Verslag huishoudelijke elektrische installatie op laagspanning en zeer lage spanning

Referentie: **008-20260824-05**	Datum controle: **24/08/2026**
Keurder: **008**

Eigenaar:	**Onbekend**	EAN-code:	**541449206006066399**
Adres installatie:	**Kanaalstraat 53, 3511 - Hasselt**	Nummer teller(s):	**1LGZ0569761881**
		Distributienetbeheerder installatie:	**Fluvius**

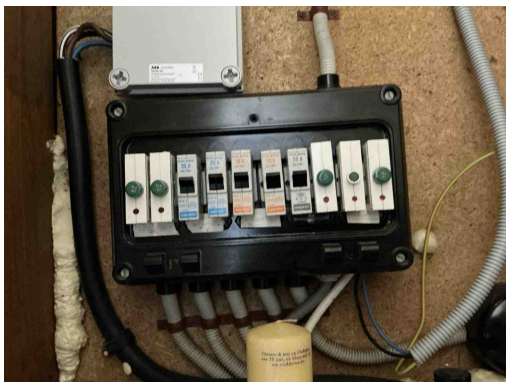
B04 - De aanduiding van de kringen, klemmen en/of schakelapparatuur ontbreekt, is onjuist of is onvolledig (Boek 1: 3.1.3.1/5.1.6.1).
Opmerking: Oa bord 1

B29 - Het elektrisch verdeelbord in een huishoudelijke ruimte is niet voorzien van een deur (Boek1: 5.3.5.1).
Opmerking: Oa bord 1

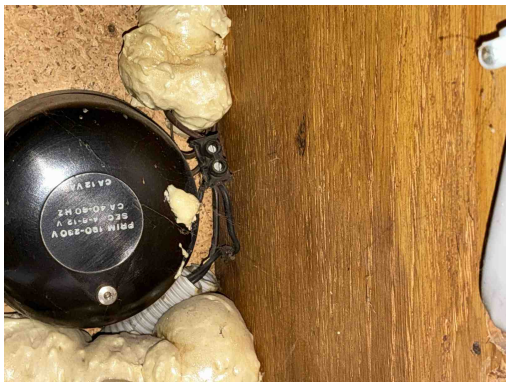
D08 - De nodige markeringen op de beveiligingstoestellen ontbreken of zijn onleesbaar (Boek 1: 5.3.5.5).
Opmerking: Oa bord 1

B26 - Het elektrisch bord kon niet gedemonteerd worden (Boek 1: 5.3.5.1).
Opmerking: Oa bord 1 penautomaten niet demonteerbaar

B30 - De houder van de beveiliging in een huishoudelijke ruimte is niet voorzien van aangepaste kalibreerelementen (Boek1: 5.3.5.5).
Opmerking: Oa bord 1

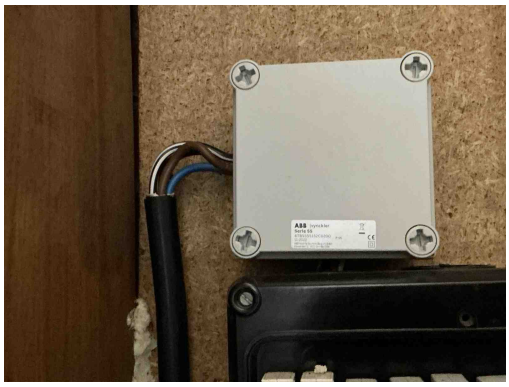
C21 - Het gebruik van geleiders van het type VOB, zonder bijkomende afscherming is niet toegestaan (Boek 1: 5.2.9.6).
Opmerking: Oa kleine kamertje, kelder

C26 - De verbindingen zijn niet gebeurd in borden, in aftakdozen, aan de klemmen van contactdozen, schakelaars of in de verlichtingstoestellen (Boek 1: 5.2.6.1).
Opmerking: Oa kleine kamertje, kelder

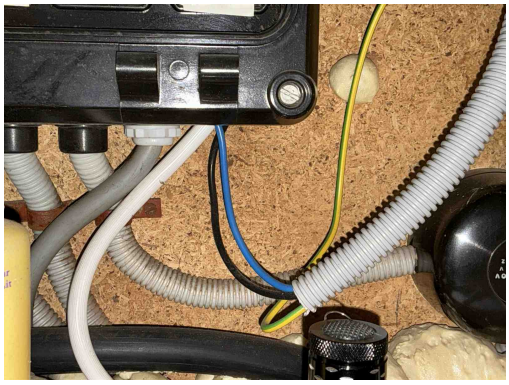
C21 - Het gebruik van geleiders van het type VOB, zonder bijkomende afscherming is niet toegestaan (Boek 1: 5.2.9.6).
Opmerking: Oa kleine kamertje, kelder

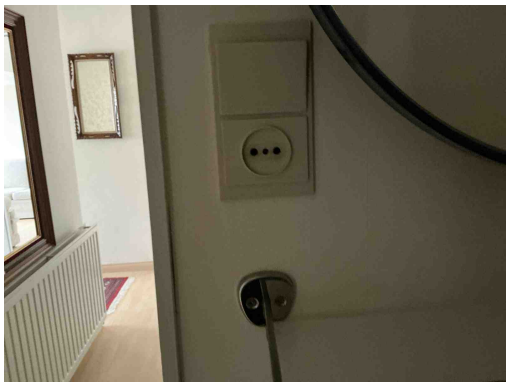
C21 - Het gebruik van geleiders van het type VOB, zonder bijkomende afscherming is niet toegestaan (Boek 1: 5.2.9.6).
Opmerking: Oa kleine kamertje, kelder

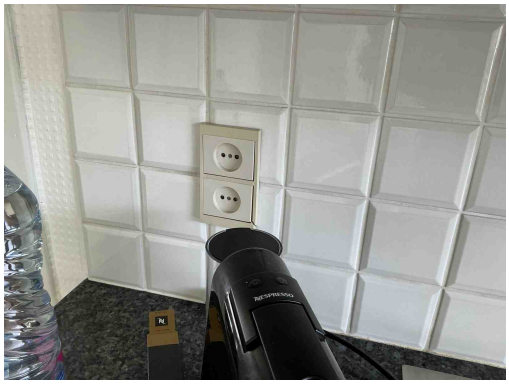
A20 - Er bevindt zich een contactdoos zonder beschermingsgeleider in de elektrische installatie. Deze is niet geplaatst achter een differentieelstroombeschermingsinrichting met grote (max. 30mA) of zeer grote (max. 10mA)gevoeligheid.
Opmerking: Oa zitruimte, living, keuken,....

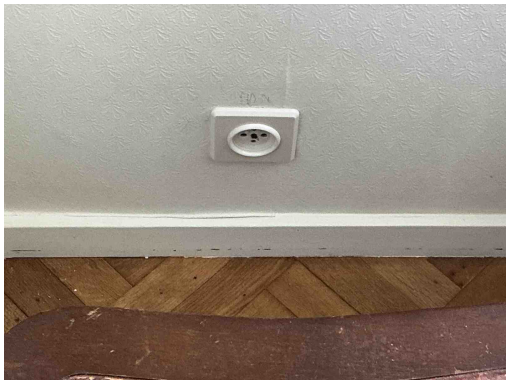
A20 - Er bevindt zich een contactdoos zonder beschermingsgeleider in de elektrische installatie. Deze is niet geplaatst achter een differentieelstroombeschermingsinrichting met grote (max. 30mA) of zeer grote (max. 10mA)gevoeligheid.
Opmerking: Oa zitruimte, living, keuken,....

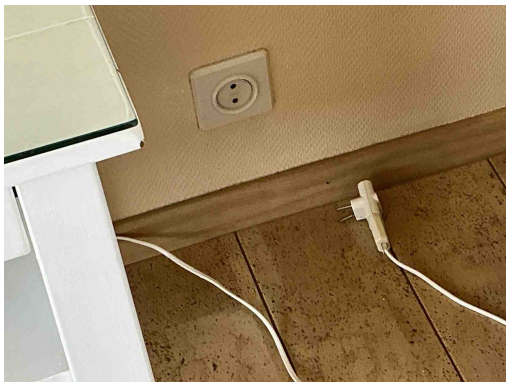
T11 - De contactdozen waarvan de toegekende stroomsterkte maximaal 16A en de toegekende spanning maximaal 250V bedraagt en niet bedoeld zijn voor de voeding van een of meerdere verbruikstoestellen voor een specifiek doel en niet geplaatst zijn in of op schakel- en verdeelborden, beschikken niet of IPXX-D (incl. gemeenschappelijke delen residentieel geheel) (Boek 1: 4.2.2.3/5.3.5.2).
Opmerking: Oa living , kelder

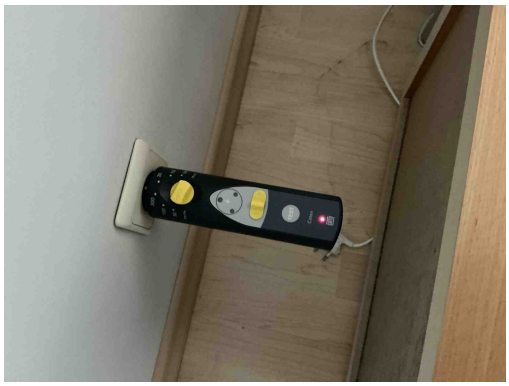
T11 - De contactdozen waarvan de toegekende stroomsterkte maximaal 16A en de toegekende spanning maximaal 250V bedraagt en niet bedoeld zijn voor de voeding van een of meerdere verbruikstoestellen voor een specifiek doel en niet geplaatst zijn in of op schakel- en verdeelborden, beschikken niet of IPXX-D (incl. gemeenschappelijke delen residentieel geheel) (Boek 1: 4.2.2.3/5.3.5.2).
Opmerking: Oa living , kelder

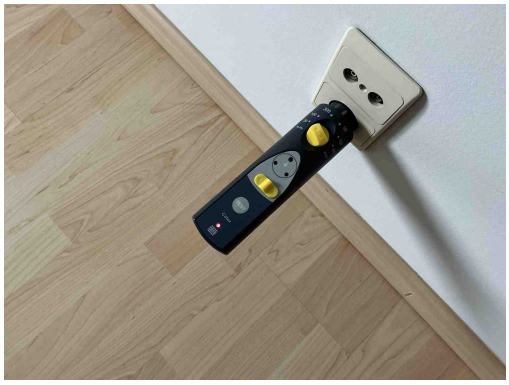
A16 - Er is geen continuïteit van de beschermingsgeleider van de contactdoos (Boek 1: 5.4.3.4).
Opmerking: Oa slaapkamer 3

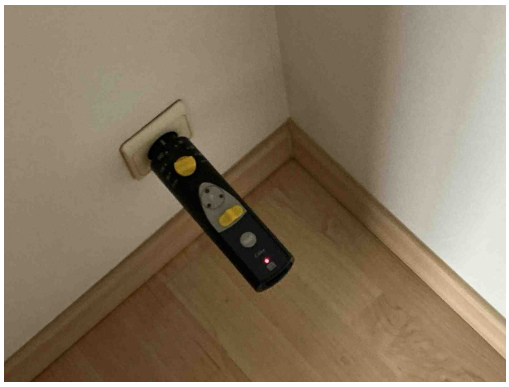
A16 - Er is geen continuïteit van de beschermingsgeleider van de contactdoos (Boek 1: 5.4.3.4).
Opmerking: Oa slaapkamer 3

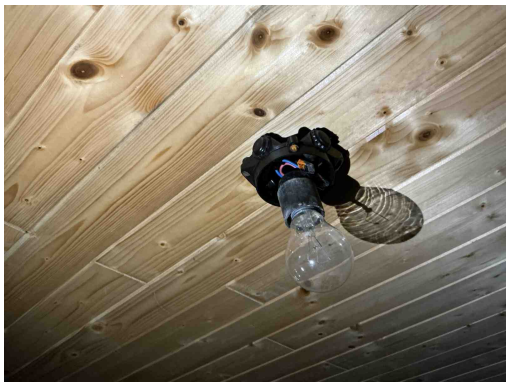
T23 - Het elektrisch materiaal is beschadigd. (Boek 1: 1.4.1.3).
Opmerking: Oa lamp kelder, lamp gang,
